Put Tivat-Jaz, Crna Gora

Rezultati brojanja vozila i pješaka realizovanog u periodu od 18.
do 21. novembra 2020. godine

Datum: 10. decembar 2020. godine
Izvještaj pripremljen za: EBRD
Izvještaj pripremio: John Aldridge
Referentni broj: jma_00029_002_

Slika 2.3: Predložena nova raskrsnica i pješački prelaz kod aerodroma u Tivtu.

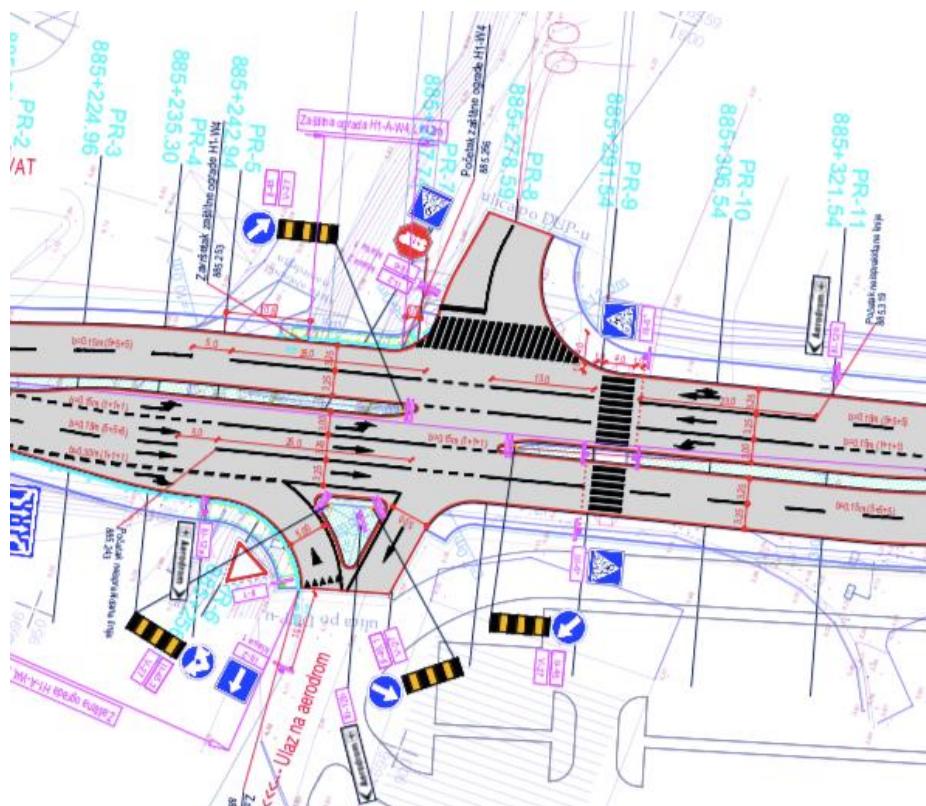
Prvobitna zabrinutost za bezbjednost na putu na ovoj lokaciji je bila izazvana očekivano visokim procentom vozila koja skreću na predmetnoj raskrsnici i rizikom da pješaci pređu put sa više saobraćajnih traka preko nekontrolisanog prelaza. Da bi se riješila zabrinutost za bezbjednost na putu, predloženo je da se na ovoj lokaciji definije kružni tok ili raskrsnica sa signalizacijom koja bi takođe uključivala elemente saobraćajne konstrukcije koje koriste pješaci. Istorija pokrenutih pitanja koja se tiču bezbjednosti na putu na ovoj lokaciji iz Izveštaja o reviziji bezbjednosti na putu, kao i prateći odgovori projektanta i tima za bezbjednost na putu obuhvaćeni su slikom 2.4.

Prethodni izvještaj ref.	Problem po pitanju bezbjednosti	Preporuke	Kategorija rizika V/S/N	Trošak u €	Prihvata se/ne prihvata se	Odgovor projektanta	Odgovor revidenta
2	<p>Na stacionaži cca. Km 885+277 je identifikovan predloženi ulaz na aerodrom. Ulaz na aerodrom je prepoznat kao nekontrolisana trokraka raskrsnica, pri čemu ulaz na aerodrom predstavlja i jedini izlaz sa istog. Trokrake raskrsnice obično imaju lošu „reputaciju“ kada su u pitanju nezgode s obzirom na činjenicu da na ovakvoj vrsti raskrsnica dolazi do velikog broja skretanja vozila, što potencijalno može dovesti do sudara. Pored toga, pretpostavlja se da na lokaciji ulaza na aerodrom dolazi do većeg broja skretanja vozila, pa je stoga na ovoj lokaciji ne samo veća mogućnost udesa, već postoji i rizik da zagušenje saobraćaja može otežati skretanje na ovoj raskrsnici usled velikog protoka saobraćaja tokom ljeta. Usled spajanja dvije trake u jednu, takođe nije jasno zašto postoji samo jedna traka za ulazak na aerodrom, što takođe potencijalno može dovesti do sudara.</p> <p>Na ovoj lokaciji je takođe primjećeno da je predložen nekontrolisani pješački prelaz. Takav prelaz dovodi pješake u situaciju da moraju preći put na kom se saobraćaj odvija u 4 saobraćajne trake, a s obzirom na činjenicu da se vozila na ovoj dionici mogu kretati velikom brzinom, postoji povećana vjerovatnoća da bilo koji pješak koji prelazi put na ovoj lokaciji može doći u neželjeni kontakt sa automobilima na putu.</p> 	<p>Preporučuje se da se na ovoj lokaciji razmotri uspostavljanje druge vrste raskrsnice, pri čemu bi idealno bilo definisati raskrsnicu ili kružni tok koji će biti regulisan saobraćajnom signalizacijom.</p>	VISOK	<p>Raskrsnica opremljena saobraćajnom signalizacijom 50.000 EUR. Kružni tok 80.000 EUR.</p>	Ne prihvata se	<p>Semafori na raskrsnicama nisu bili dio projektnog zadatka, stoga se ovaj aspekt ne razmatra na nivou projektnog rješenja. Ukoliko Investitor smatra da je potrebno, onda ovo treba da bude predmet zasebnog projekta.</p>	<p>Predloženi tip raskrsnice i dalje predstavlja razlog za zabrinutost po pitanju bezbjednosti na putu, s obzirom da se ovdje nalazi više tačaka na kojima se vrše nekontrolisana skretanja. Ne postoje detaljniji podaci o protoku saobraćaja, kao ni analiza broja skretanja, ali analiza ovih aspekata može pružiti određeno opravdanje za tip raskrsnice koji najviše odgovara predmetnoj lokaciji. Predloženi nekontrolisani pješački prelaz preko više saobraćajnih traka nastavlja da predstavlja visok rizik po pješake.</p>

Korišćenje novog kružnog toka koji je nedavno napravljen u blizini lokacije na kojoj se vršilo brojanje saobraćaja će morati da se razmotri kao dio daljih radova koji su predviđeni da budu završeni u okviru rekonstrukcije puta Tivat-Jaz. Pitanje pristupa, odnosno ulaska na aerodrom i izlaska sa istog, može biti promijenjeno kako bi se novi kružni tok uzeo u obzir u ovom kontekstu.

Na osnovu rezultata sprovedenog istraživanja, utvrđeno je da postoji potreba da vozila skreću lijevo sa i ka aerodromu, pri čemu takođe postoji i potreba da vozila skreću udesno na predmetnoj raskrsnici. Očekivano je da su zabilježene brojke niže od stvarnih brojki, imajući u vidu da se prepostavlja da su trenutne okolnosti u vezi sa pandemijom COVID-19 dovele do smanjenja avio-saobraćaja, što je takođe dovelo do manjeg broja kretanja vozila ka i sa aerodroma. Uzimajući u obzir zabilježeni broj skretanja na predmetnoj lokaciji tokom pandemije i van turističke sezone (saobraćajni protok je obično duplo veći tokom ljeta), ostaje preporuka da se na ovoj lokaciji postavi saobraćajna signalizacija ili kružni tok (biće predmet revizije i pojašnjenja mogućnosti pristupa na novom kružnom toku koji je nedavno izgrađen). Dalje preporuke se odnose i na definisanje kontrolisanog pješačkog prelaza na predmetnoj lokaciji. Kretanja pješaka su takođe praćena duž puta Tivat-Jaz tokom perioda brojanja saobraćaja, pri čemu se takođe očekuje veći broj pješaka tokom ljeta, kao i nakon što se okonča kriza izazvana pandemijom COVID-19. Napominjemo da je potrebno sprovesti dodatnu kontrolu lokaciju pješačkog prelaza, a sve u vezi sa novoizgrađenim kružnim tokom koji se nalazi u blizini lokacije na kojoj je vršeno brojanje saobraćaja, imajući u vidu da ovaj kružni tok može nagnati pješake da promijene svoje navike kada je u pitanju prelaz puta usled promjena po pitanju budućih tačka za ulaz na aerodrom.

Slika 3.1: Predložena površinska raskrsnica na projektnoj trasi na stacionaži km 887+503

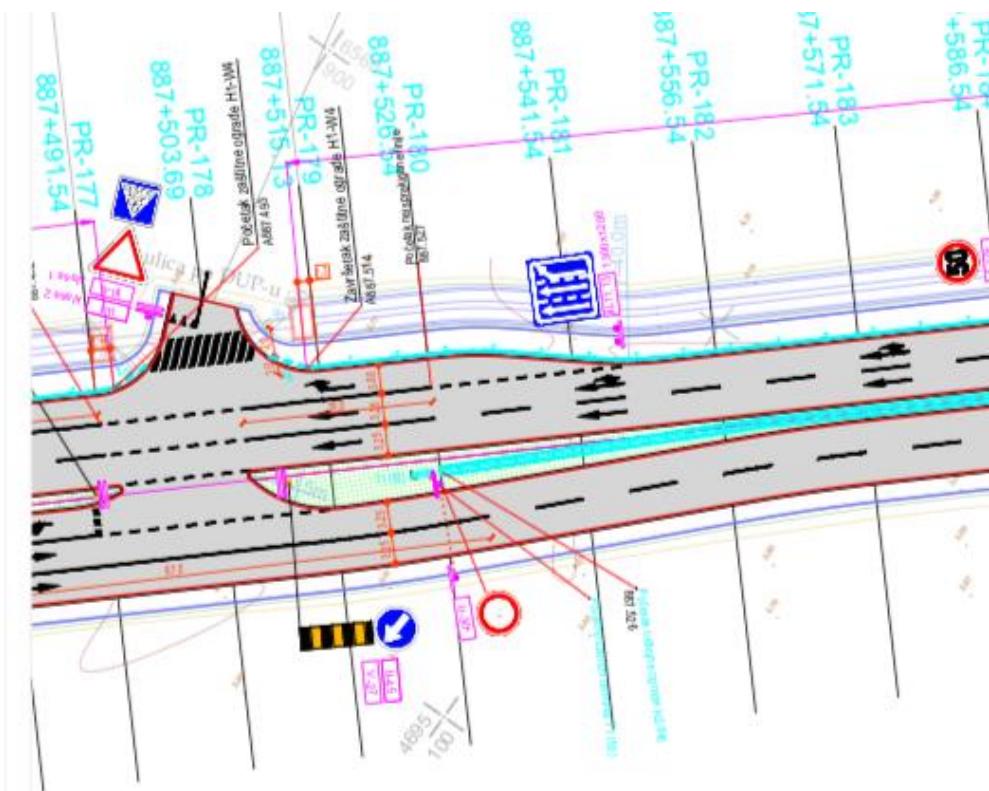
Prethodni izvještaj ref.	Problem po pitanju bezbjednosti	Preporuke	Kategorija rizika V/S/N	Trošak u €	Prihvata se/ne prihvata se	Odgovor projektanta	Odgovor revidenta
5	<p>Na stacionaži km 887+503 je predložen prekid razdjelnog ostrva, uz definisanje raskrsnice za skretanje ulijevo. Pravljenje prekida u razdjelnom ostrvu kako bi se omogućilo skretanje vozila dovodi do mogućnosti izazivanja udesa usled velikih odvijanja saobraćaja i spore brzine kretanja vozila koja skreću na ovoj lokaciji, a što ugrožava bezbjednost na putu.</p> 	<p>Predlaže se ukidanje prekida razdjelnog ostrva, pri čemu bi se raskrsnica napravila na način da je u istu samo moguće ući i izaći sa desne strane, pri čemu bi skretanje ulijevo bilo omogućeno na obližnjim kružnim tokovima.</p>	VISOK	Izmjen e će vjerovatno dovesti do smanjenja projektnih troškova.		<p>Smatramo da ste u pravu, ali lokacije raskrsnica su projektovane u skladu sa važećom planskom dokumentacijom.</p>	<p>Pitanje bezbjednosti i na putu i dalje predstavlja razlog za zabrinutost, premda su prihvate okolnosti u kojima može biti teško realizovati predložene izmjene ukoliko je projekat usaglašen sa važećom planskom dokumentacijom.</p>

Na osnovu brojanja saobraćaja koje je sprovedeno u trajanju od 4 dana, u periodima od po 12 sati, zabilježen je veoma mali broj vozila koja skreću sa projektnog puta ka lokalnom putu koji vodi do industrijskog područja. Inicijalno zabilježeni mali broj vozila koja vrše skretanje na ovoj lokaciji se takođe reflektovao i u dodatnom brojanju saobraćaja koje je realizovano 8. decembra 2020. godine.

Razlog za zabrinutost koji je definisan u okviru izvještaja o Reviziji bezbjednosti na putu se primarno odnosio na skretanje ulijevo sa i ka lokalnom putu. Rezultati brojanja saobraćaja ukazuju na mali broj vozila koja skreću na predmetnoj lokaciji tokom 12-očasovnog perioda brojanja saobraćaja, pri čemu nisu jasno definisani „pikovi“ kretanja vozila, već je zabilježeno da vozila većinom vrše skretanje na ovoj dionici tokom cijelog dana. Dodatno, istraživanjem nije identifikovan veliki broj kamiona koji skreću lijevo na ovoj lokaciji.

Iako podaci prikupljeni tokom brojanja saobraćaja nisu ukazali da postoji veliki broj vozila koja skreću lijevo na predmetnoj lokaciji, i dalje se preporučuje implementacija rješenja definisanog u Izvještaju revizije bezbjednosti na putu, a koje se odnosi na „zatvaranje“ prekida razdjelnog ostrva i usmjeravanje vozila da vrše skretanje na obližnjim kružnim tokovima, pri čemu je ovo rješenje definisalo kako bi se obezbijedili najbolji uslovi po pitanju bezbjednosti na putu. Vozila koja skreću lijevo na ovoj lokaciji mogu potencijalno izazvati nezgode na putu, pri čemu se ovaj rizik može umanjiti ukoliko vozila budu skretala na obližnjim kružnim tokovima. I dalje se ne preporučuje zadržavanje prekida razdjelnog ostrva, iako je tokom istraživanja zabilježen mali broj vozila koja vrše skretanje na ovoj lokaciji.

Kretanje pješaka na predmetnoj lokaciji je zabilježeno tokom 3 od 4 dana istraživanja, pri čemu je ukupan broj pješaka tokom cijelokupnog istraživanja 12. Podaci o kretanju pješaka se odnose na pješake koji su se kretali duž puta Tivat-Jaz. Uvođenje pješačkog prelaza na lokalnom putu A će stoga stvoriti bezbjednije uslove za prelazak ulice na ovoj lokaciji, pri čemu se napominje da duž projektnog puta ne postoji pješačka infrastruktura, kao što su trotoari. S obzirom na mali broj pješaka i nedostatak pješačke infrastrukture, adekvatno rješenje bi obuhvatalo postavljanje znaka upozorenja kako bi se vozači upozorili da se na putu mogu naći pješaci.

Slika 4.2: Predloženi nekontrolisani pješački prelaz preko nekoliko saobraćajnih traka na lokaciji 3

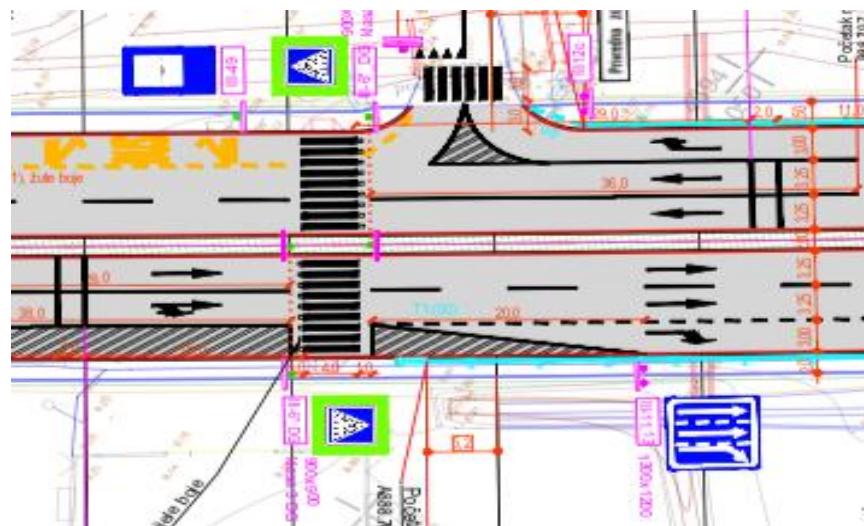
Prethodni izvještaj ref.	Problem po pitanju bezbjednosti	Preporuke	Kategorija rizika V/S/N	Trošak u €	Prihvata se/ne prihvata se	Odgovor projektanta	Odgovor revidenta
10	<p>Predloženo je definisanje nekontrolisanog pješačkog prelata na stacionazi km 888+755. Pješački prelaz preko više saobraćajnih traka, na putu na kom je vjerovatno da će brzine kretanja vozila biti velike (iako su definisane kao male brzine), i na kom postoji dodatna opasnost da se vozila mogu zasutavljati u jednoj traci, ali ne i u drugoj, dovodi do povećanog rizika da pješake udare vozila u pokretu.</p> <p>Dodatno, navodi se da zgušnuta saobraćajna signalizacija na zapadnoj strani puta može biti nejasna korisnicima puta. Pješaci mogu stajati na ovom prostoru jer isti mogu smatrati kao zaštićeni dio puta na kom mogu čekati da pređu ulicu, pri čemu se kroz ovaj dio puta takođe mogu kretati motociklisti koji će prolaziti ovim dijelom puta kako bi skrenuli desno na sledećem isključenju. Navedene nejasnoće na predmetnoj lokaciji mogu dovesti do povećanja vjerovatnoće izazivanja sudara između vozila i pješaka.</p> 	<p>Predlaže se izgradnja zasebnog pješačkog prelaza iznad puta (mostvi/pasarele) na putevima sa više saobraćajnih traka na kojima se očekuje da će se vozila kretati velikom brzinom. Alternativno rješenje se odnosi na postavljanje pješačke signalizacije koja će omogućiti pješacima da pritisnu dugme kada žele da pređu ulicu. Ne očekuje se da bi postavljanje rumble strips dovelo do potrebnog smanjenja brzine vozila.</p>	VISOK	<p>Pješački most 100.000 EUR. Signalizacija sa dugmetom za prelaz ulice 30.000 EUR.</p>	Ne prihvata se	<p>Semafori na raskrsnici, kao ni izgradnja pješačkog mosta, nisu bili predmet projektnog zadatka, ap se stoga ova rješenja ne uzimaju u razmatranje ni u smislu projektnog rješenja.</p> <p>Ukoliko Investitor bude smatrao da je potrebno, ova pitanja mogu biti predmet zasebnog projekta.</p>	<p>Zabrinutost po pitanju bezbjednosti na putu i dalje postoji. Veći troškovi koje iziskuje odgovarajuće rješenje mogu biti opravdani u kontekstu bezbjednosti na putu. Razlog za definisanje redenog tipa pješačkog prelaza se uglavnom određuje na osnovu broja pješaka koji se kreću na predmetnoj lokaciji, kao i na osnovu brzine i protoka saobraćaja. Navedeni podaci nisu dostupni timu za reviziju bezbjednosti.</p>

Na osnovu preporuka iz Izvještaja o bezbjednosti na putu, predloženo je definisanje pješačkog prelaza sa signalizacijom na ovoj lokaciji. Sprovedeno brojanje pješaka je ukazalo na mali broj pješaka koji se kreću na ovoj lokaciji. Zabilježene cifre su potencijalno niže od uobičajene aktivnosti pješaka na predmetnoj lokaciji usled pandemije COVID-19, pri čemu se takođe potencijalno odnose i na vansezonski period, s obzirom na činjenicu da broj pješaka može biti veći tokom ljeta.

Iako je zabilježen mali broj pješaka na predmetnoj lokaciji, rekonstrukcija puta će dovesti do izgradnje više saobraćajnih traka. Pored toga, protok saobraćaja na ovoj lokaciji je relativno visok (zabilježeni prosječni godišnji dnevni protok saobraćaja na ovoj lokaciji je 15.498 tokom trećeg dana istraživanja), pri čemu je protok saobraćaja duplo veći tokom ljetnjih mjeseci. Usled navedenih okolnosti, na predmetnoj lokaciji dolazi do stvaranja izazovnih i opasnih okolnosti za prelazak ulice. Stoga se i dalje predlaže postavljanje saobraćajne signalizacije na kojoj će pješacima biti omogućeno da pritisnu dugme kako bi prešli ulicu na ovoj lokaciji.

Na osnovu zabilježenog broja vozila koja skreću i/ili se okreću na predmetnoj lokaciji, definisano je da broj istih nije pretjerano visok, pa se stoga smatra prihvatljivim da se usled blizine okolnih kružnih tokova vozila usmjere na obližnje kružne tokove kako bi izvršili polukružno okretanje imajući u vidu prihvatljivu udaljenost istih, odnosno mali broj vozila koja se okreću na ovoj lokaciji.

Slika 5.2: Predloženi nekontrolisani pješački prelaz preko više saobraćajnih traka na Lokaciji 4

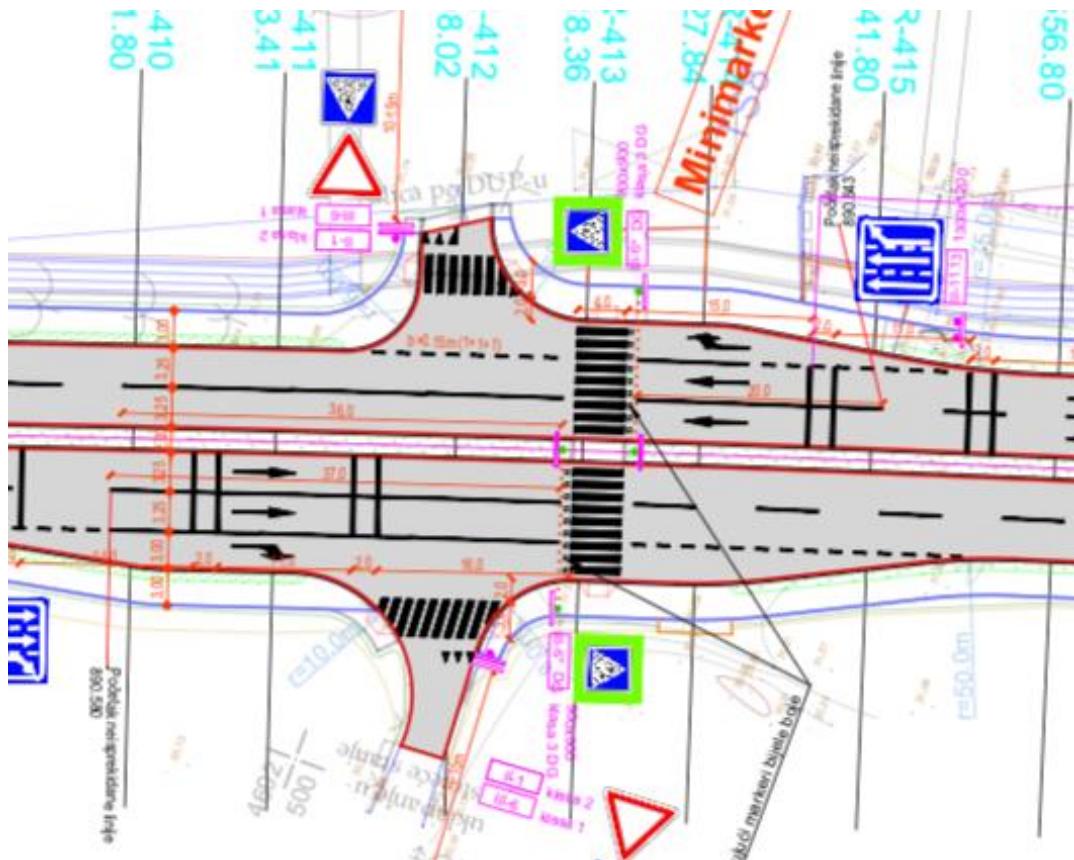
Prethodni izvještaj ref.	Problem po pitanju bezbjednosti	Preporuke	Kategorija rizika V/S/N	Trošak u €	Prihvata se/ne prihvata se	Odgovor projektanta	Odgovor revidenta
13	Nekontrolisani pješački prelaz je predviđen na stacionaži km 890+386 i km 890+618. Pješački prelazi preko više saobraćajnih traka, na putu na kom su visoke brzine kretanja vozila (iako su definisane kao male brzine), i gdje postoji dodatna opasnost od zaustavljanja vozila u jednoj saobraćajnoj traci, ali ne i u drugoj, dovodi pješake u rizik da ih mogu udariti vozila u pokretu. 	Predlaže se izgradnja zasebnog pješačkog prelaza iznad puta (mostvi/pasarele) na putevima sa više saobraćajnih traka na kojima se очekuje da će se vozila kretati velikom brzinom, a gdje su rijetki prekidi saobraćajnog toka, pogotovo tokom „pikova“ u ljetnjima mjesecima. Alternativa je postavljanje signalizacije na kojoj će pješacima biti omogućeno da pritisnu dugme kako bi prešli ulicu.	VISOK	Most 100.000 EUR. Signalizacija sa dugmetom za prelaz ulice 30.000 EUR.	Ne prihvata se.	Semafori na raskrsnici, kao ni izgradnja pješačkog mosta, nisu bili predmet projektnog zadatka, ap se stoga ova rješenja ne uzimaju u razmatranje ni u smislu projektnog rješenja. Ukoliko Investitor bude smatrao da je potrebno, ova pitanja mogu biti predmet zasebnog projekta.	Zabrinutost po pitanju bezbjednosti na putu i dalje postoji. Veći troškovi koje iziskuje odgovarajuće rješenje mogu biti opravdani u kontekstu bezbjednosti na putu. Razlog za definisanje određenog tipa pješačkog prelaza se uglavnom određuje na osnovu broja pješaka koji se kreću na predmetnoj lokaciji, kao i na osnovu brzine i protoka saobraćaja. Navedeni podaci nisu dostupni.

Na osnovu razloga za zabrinutost navedenih u Izvještaju o reviziji bezbjednosti na putu, na ovoj lokaciji je predloženo postavljanje saobraćajne signalizacije koja će pješacima omogućiti da pritisnu dugme kako bi prešli ulicu (ili izgradnja pješačkog mosta). Tokom brojanja pješaka je identifikованo ukupno 246 instanci prelaska ulice na ovoj lokaciji tokom perioda od 4 dana, pri čemu je zabilježeno kretanje 81 pješaka u subotu. Postoji mogućnost da su navedene cifre niže od uobičajenih usled pandemije COVID-19, kao i usled činjenice da je istraživanje rađeno van sezone, a s obzirom na činjenicu da se veći broj pješaka može kretati na ovoj lokaciji tokom ljeta.

S obzirom na činjenicu da očigledno postoji konstantna potreba pješaka za prelaskom ulice na ovoj lokaciji, predlaže se postavljanje signalizacije za bezbjedan prelazak ulice. Predloženi radovi na proširenju postojećeg puta obuhvataju izgradnju puta sa više saobraćajnih traka u oba smjera, uz izgradnju razdjelnog ostrva. Navedeni planirani radovi će dovesti do stvaranja izazovnijih okolnosti kada je u pitanju prelazak ulice, pri čemu se takođe stvaraju uslovi za veće brzine odvijanja saobraćaja. Stoga se i dalje predlaže da se na ovoj lokaciji postavi saobraćajna signalizacija koja će pješacima omogućiti da pritisnu dugme za prelazak ulice. Smatra se da izgradnja pješačkog mosta nije adekvatno rješenje za predmetnu lokaciju, a sve imajući u vidu zabilježeni broj pješaka.

Na osnovu zabilježenog broja vozila koja skreću na predmetnoj lokaciji, utvrđeno je da ove brojke nisu pretjerano visoke, pa se smatra da se najbliži kružni tokovi (u oba smjera) ne nalaze na prevelikoj udaljenosti od predmetne lokacije i da usmjeravanje malog broja zabilježenih vozila na ovoj lokaciji neće predstavljati problem u slučaju kada žele da izvrše polukružno okretanje na istima.

Slika 6.2: Predloženi nekontrolisani pješački prelaz preko više saobraćajnih traka i raskrsnica na lokaciji 5

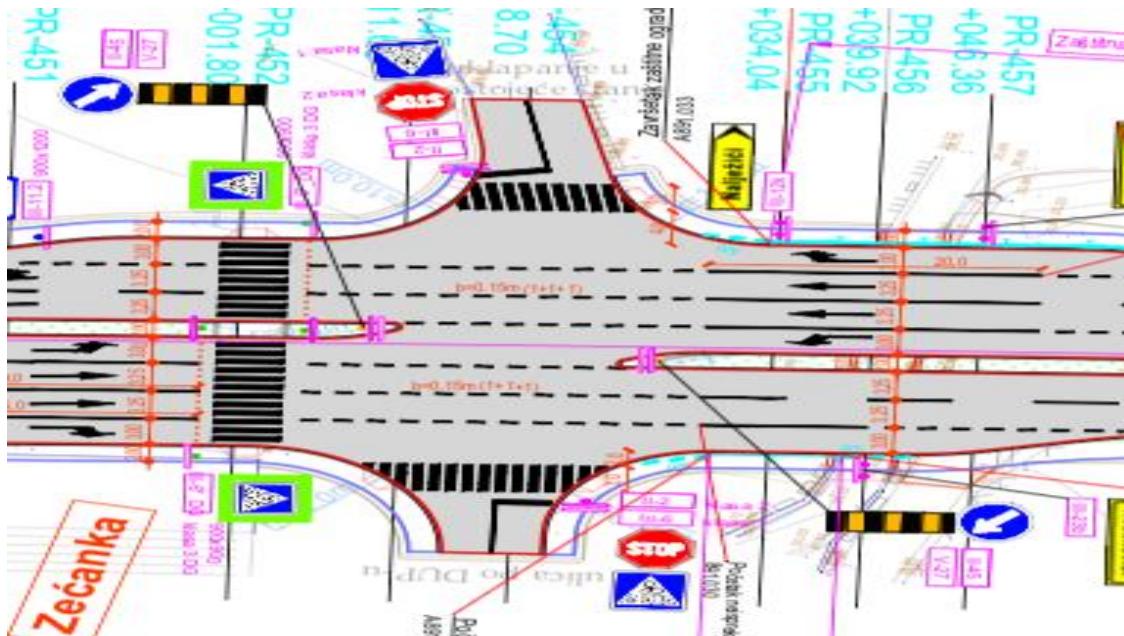
Prethodni izvještaj ref.	Problem po pitanju bezbjednosti	Preporuke	Kategorija rizika V/S/N	Trošak u €	Prihvata se/ne prihvata se	Odgovor projektanta	Odgovor revidenta
15	<p>Na stacionazi km 891+018 je predložena izgradnja površinske raskrsnice sa nekontrolisanim pješačkim prelazom. Četvorokrake raskrsnice karakteriše česta pojava nezgoda s obzirom na činjenicu da na ovakvim raskrsnicama postoji veliki broj tačaka na kojima se vozila okreću, pa stoga na njima postoji veliki broj lokacija na kojima može doći do nezgoda. Kada su u pitanju pješaci, njihova bezbjednost je ugrožena na ovoj lokaciji zbog činjenice da moraju preći 7 saobraćajnih traka kako bi prešli sa jednog na drugi kraj puta, pa su oni stoga izloženi visokom riziku da ih udari vozilo u pokretu.</p>  <p>Predlaže se izgradnja kružnog toka umjesto raskrsnice. Na ovaj način će se stvoriti bezbjedniji uslovi za prelazak pješaka preko puta.</p>	<p>Projektovanje kružnog toka na ovoj lokaciji bi dovelo do rušenja postojećih poslovnih objekata sa lijeve i desne strane puta.</p>	VISOK	<p>Procijenje na cijena kružnog toka >50.000 EUR.</p>			<p>Usled nemogućnosti projektovanja kružnog toka, potrebno je naći alternativno rješenje, tj. postavljanje semafora. Ova lokacija može predstavljati visok rizik za pješake i vozila koja skreću ukoliko se zadrži rješenje koje obuhvata više saobraćajnih traka i nekontrolisani raskrsnicu.</p>

Na ovoj lokaciji je zabilježen veliki broj vozila koja skreću, uključujući i vozila koja su se kretala pravo, kao i vozila koja su skretala lijevo, a koja potencijalno mogu dovesti do nezgoda. Na ovoj lokaciji može doći i do polukružnih okretanja onda kada na obližnjim lokacijama polukružna okretanja budu onemogućena usled izgradnje razdjelnog ostrva. Skretanja do kojih dolazi na ovoj lokaciji obuhvataju i teretna vozila, što dovodi do povećanja zabrinutosti za pitanja koja se odnose na bezbjednost na putu zbog njihove veličine i spore brzine koja im onemogućava da ubrzaju i bezbjedno izvrše skretanje.

Na osnovu prethodno realizovane Revizije bezbjednosti na putu, preporučena je zamjena prekida razdjelnog ostrva izgradnjom kružnog toka. Na osnovu rezultata istraživanja, ova preporuka ostaje neizmijenjena. Međutim, s obzirom na činjenicu da je projektantski tim naveo da je nemoguće realizovati ovu aktivnost zbog eksproprijacije zemljišta, postavljanje saobraćajne signalizacije se može uzeti u obzir kao alternativno rješenje, uz postavljanje signalizacije koja će pješacima omogućiti bezbjedan prelazak ulice.

Usled nemogućnosti izgradnje kružnog toka i pješačkog prelaza sa pratećom signalizacijom, sledeće alternativno rješenje bi se odnosilo na zatvaranje otvora u razdjelnom ostrvu, usled čega bi se očekivalo da se vozila polukružno okreću na obližnjem kružnom toku na stacionaži km 889+500, sjeverno od predmetne lokacije ili na kružnom toku koji se nalazi južno od predmetne lokacije, na stacionaži km 891+950. S obzirom na činjenicu da na lokaciji 5 dolazi do relativno velikog broja skretanja, preporučuje se da se dodatna okretanja do kojih će doći usled usmjeravanja vozila na obližnje kružne tokove urede na način da na kružnim tokovima ne dođe do stvaranja zagušenja koja bi ugrozila operativni kapacitet kružnih tokova. Ukoliko se zatvori otvor u razdjelnom ostrvu na lokaciji 5, i dalje se preporučuje da se na ovoj lokaciji postavi saobraćajna signalizacija za pješake. Odgovarajuće rješenje u ovom pogledu bi se odnosilo na postavljanje saobraćajne signalizacije na kojoj bi pješaci mogli da pritisnu dugme za prelazak ulice.

Slika 7.2: Predloženi nekontrolisani pješački prelaz preko više saobraćajnih traka

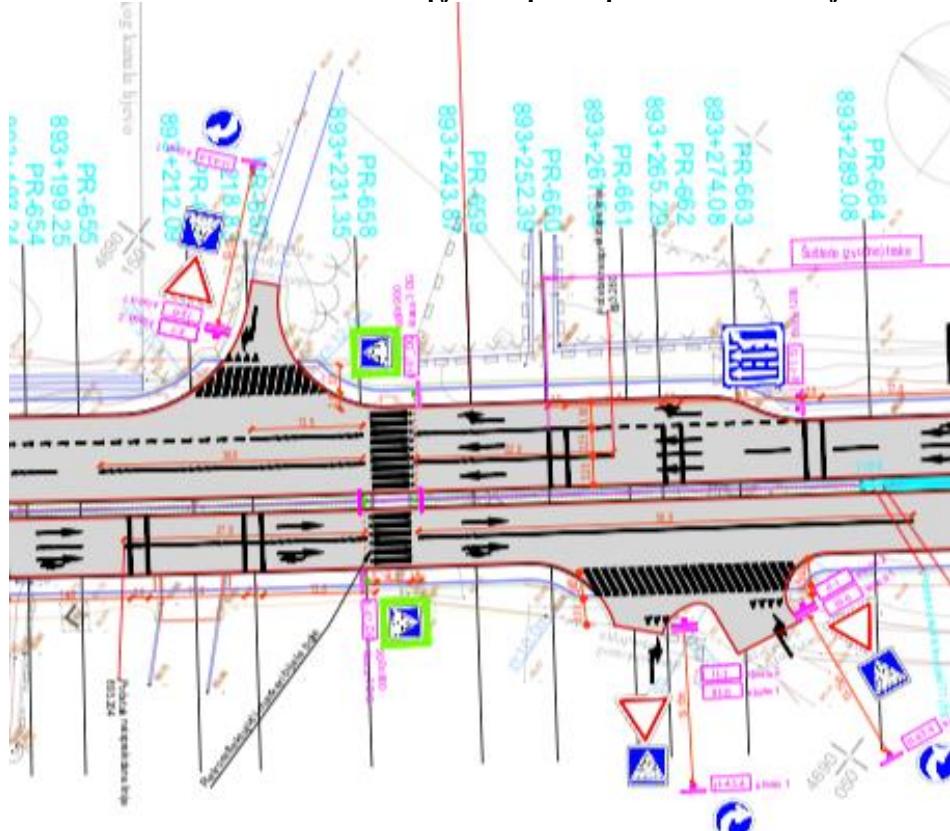
Prethodni izvještaj ref.	Problem po pitanju bezbjednosti	Preporuke	Kategorija rizika V/S/N	Trošak u €	Prihvata se/ne prihvata se	Odgovor projektanta	Odgovor revidenta
22	Površinski pješački prelaz je predložen na stacionaži km 893+231. Površinski nekontrolisani pješački prelaz preko pet saobraćajnih traka predstavlja rizik za pješake. Postoji potencijalna opasnost da se jedno vozilo zaustavi u jednoj traci kako bi propustilo pješaka, a da se vozilo iz druge trake ne zaustavi, pri čemu bi udarilo pješaka.	Predlaže se izgradnja pješačkog mosta. Alternativno rješenje se odnosi na postavljanje saobraćajne signalizacije koja će omogućiti pješacima da pritisnu dugme za prelazak ulice.	VISOK	Procijenjena cijena pješačkog mosta 100.000 EUR. Signalizacija sa dugmetom za prelaz ulice 30.000 EUR.	Ne prihvata se.	Semafori na raskrsnici, kao ni izgradnja pješačkog mosta, nisu bili predmet projektnog zadatka, pa se stoga ova rješenja ne uzimaju u razmatranje ni u smislu projektnog rješenja. Ukoliko Investitor bude smatrao da je potrebno, ova pitanja mogu biti predmet zasebnog projekta.	Zabrinutost po pitanju bezbjednosti na putu i dalje postoji. Veći troškovi koje iziskuje odgovarajuće rješenje mogu biti opravdani u kontekstu bezbjednosti na putu. Razlog za definisanje određenog tipa pješačkog prelaza se uglavnom određuje na osnovu broja pješaka koji se kreću na predmetnoj lokaciji, kao i na osnovu brzine i protoka saobraćaja. Navedeni podaci nisu dostupni.
